改善箇所説明図

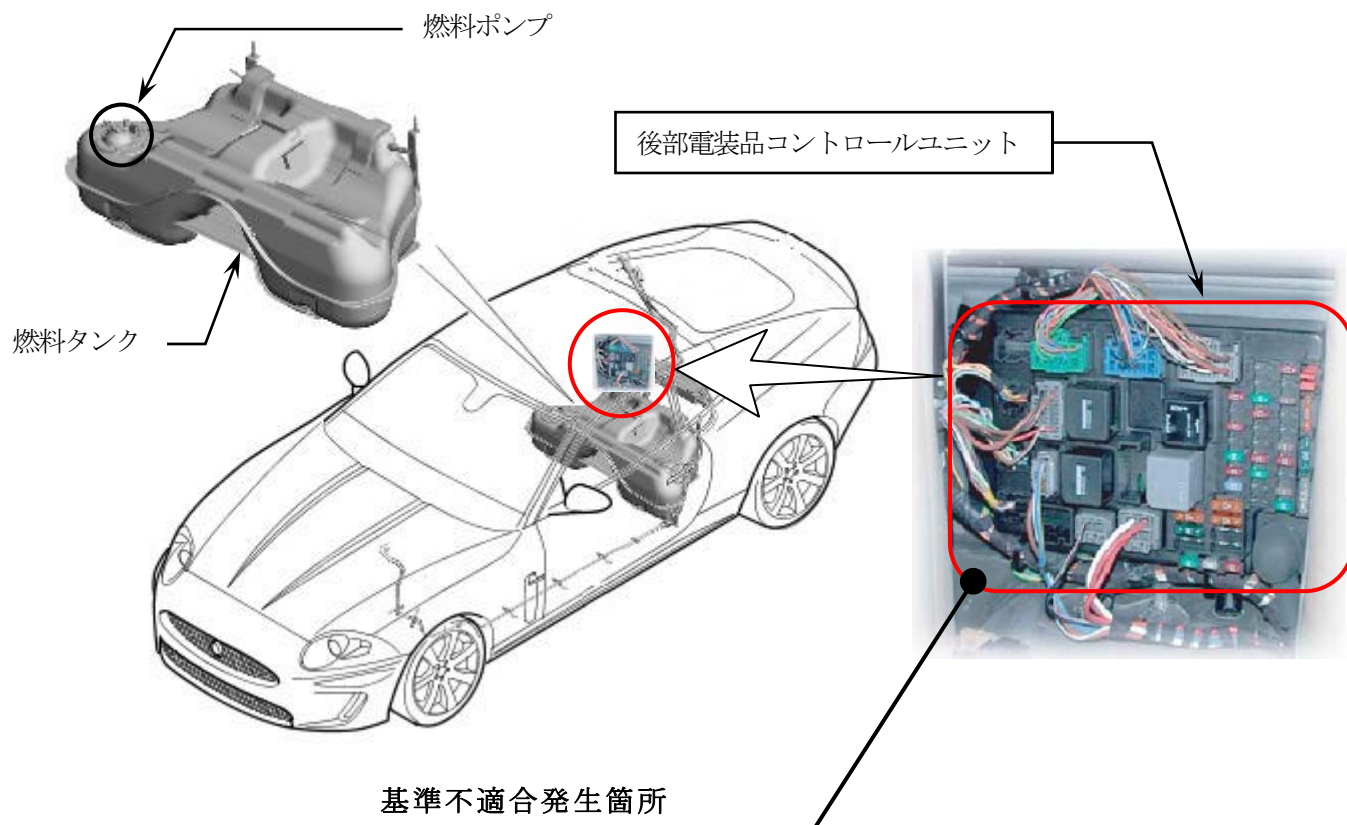
燃料タンク内の燃料ポンプを作動させる後部電装品コントロールユニットのソフトウェアが不適切なため、エンジン始動後において、燃料タンク内燃料ポンプの作動が停止することがある。このため、エンジン側の機械式高圧燃料ポンプの作動により低負荷での走行は可能であるが、発進や加速のためにアクセルを踏み込む等のエンジン高負荷時に、エンジンへの燃料供給が不足してエンストする場合がある。最悪の場合、再始動が困難になるおそれがある。

全車両、後部電装品コントロールユニットのソフトウェアを対策したものに更新する。

識別：助手席ドアラッチ取付けボルトに白ペイントを塗布する。
